RELAZIONE TECNICA

Verifica dei serramenti forniti e posti in opera dalla

la presente relazione tecnica, sulla qualità delle finestre, della loro posa in opera e della corrispondenza delle vetrazioni alla Norma UNI 7697:2015 nei requisiti di sicurezza.

Telaio oscillo-battente

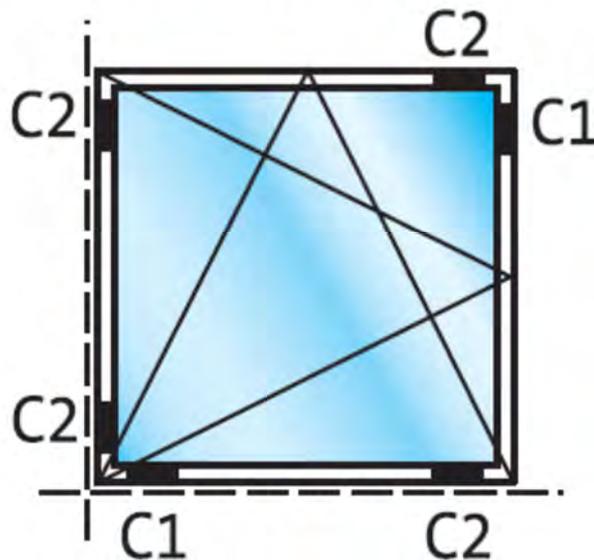
Altra grave imperfezione, oltre che visiva, anche di funzionalità, è il montaggio della vetrata isolante.

E' probabile che il "caricamento" del vetro per il giusto funzionamento dell'anta battente ed a ribalta non sia stato effettuato con i criteri della norma UNI EN 12488 Posa del vetro in edilizia già UNI 6534 e secondo la perfetta regola d'arte,ciò è verificabile allo smontaggio del vetrocamera stesso.
